Parecer Técnico SEMAD/SUPRAM SUL - DRRA nº. 50/2023

<b>Parecer Técnico de Licenciamento Ambiental Simplificado (RAS) nº 50/2023</b>				
<b>Nº Documento do Parecer Único vinculado ao SEI:</b> 64612803				
<b>PA COPAM Nº:</b> 96/2023		<b>SITUAÇÃO:</b> Sugestão pelo deferimento		
<b>EMPREENDEROR:</b>		Prefeitura Municipal de Divisa Nova	<b>CNPJ:</b>	18.243.279/0001-08
<b>EMPREENDIMENTO:</b>		Prefeitura Municipal de Divisa Nova - ETE	<b>CNPJ:</b>	18.243.279/0001-08
<b>MUNICÍPIO:</b>		Divisa Nova	<b>ZONA:</b>	Urbana
<b>COORDENADAS GEOGRÁFICAS</b>		<b>LAT/Y:</b> 21º31'10.31``S	<b>LONG/X:</b> 46º11'13.27``W	
<b>CRITÉRIO LOCACIONAL INCIDENTE:</b>				
<ul style="list-style-type: none"><li>• Não há</li></ul>				
<b>CÓDIGO:</b>	<b>PARAMETRO:</b>	<b>ATIVIDADE PRINCIPAL DO EMPREENDIMENTO (DN COPAM 217/17):</b>	<b>CLASSE</b>	<b>CRITÉRIO LOCACIONAL</b>
E-03-06-9	Vazão média prevista: 36,5 L/s	Estação de tratamento de esgoto sanitário	2	0
<b>CONSULTORIA/RESPONSÁVEL TÉCNICO:</b>		<b>REGISTRO:</b>

**Parecer Técnico de Licença Ambiental Simplificada (RAS) nº 50/SEMAP/SUPRAM SUL - DRRA/2023**

Figura 1: Nova localização da ETE e entorno. Fonte: IDE

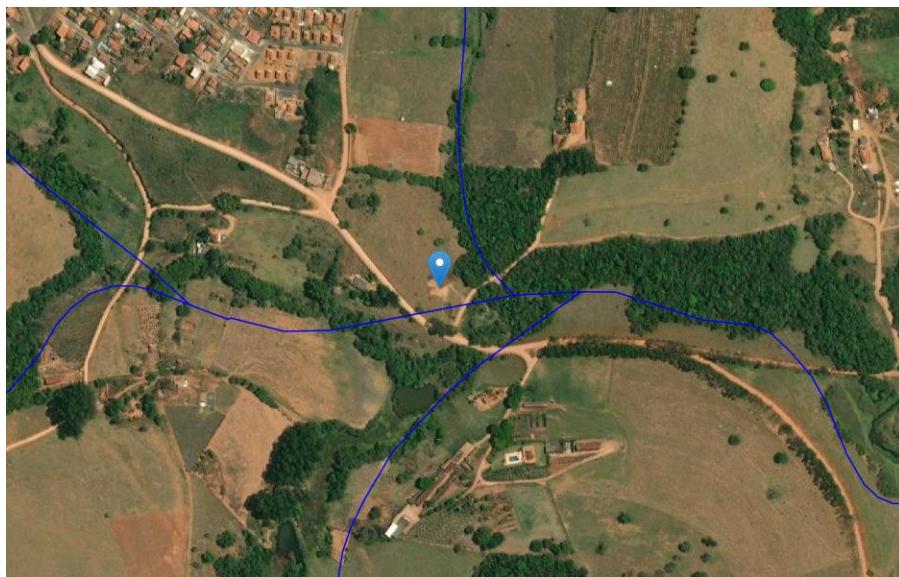
Consta nos autos do processo documento informando que após análise técnica da Prefeitura, por motivos de declividade geográfica e viabilidade de implantação foi constatada a necessidade de alteração do local de instalação do empreendimento. Adicionalmente, o antigo local era de propriedade de terceiros e o atual é do município, facilitando as tratativas. Cumprirá a Prefeitura solicitar à SUPRAM SM a baixa do certificado LAS/RAS 5423.

A ETE Divisa Nova será instalada na zona urbana, coordenadas: 21°31'10.31``S e 46°11'13.27``W, em Divisa Nova – MG. A concepção da ETE é para uma vazão média prevista de 36,5 l/s, enquadramento classe 2, sem incidência de critério locacional.

Figura 3 – Planta e corte ETE Divisa Nova. Fonte: RAS

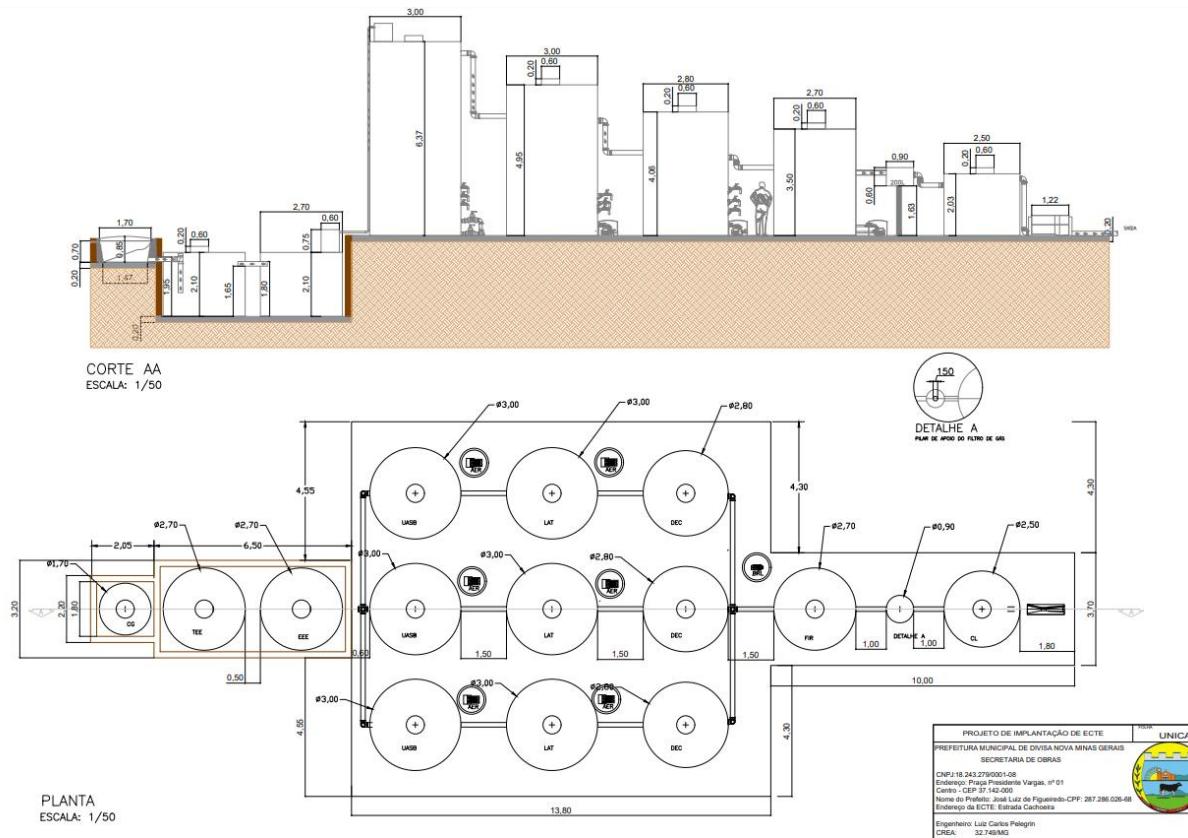
Os tratamentos preliminar e primário consistirão na passagem do efluente por uma unidade de gradeamento + tanque de equalização + tanque elevatória para remover os sólidos sedimentáveis, digestão anaeróbia e remoção de óleos e graxas. O tratamento secundário consistirá na degradação biológica por um reator anaeróbio de fluxo ascendente, seguido de um reator aeróbio de lodos ativados e um decantador. O tratamento terciário será composto por filtro ascendente com leito de britas, filtro de gases, clorador e calha parshall.
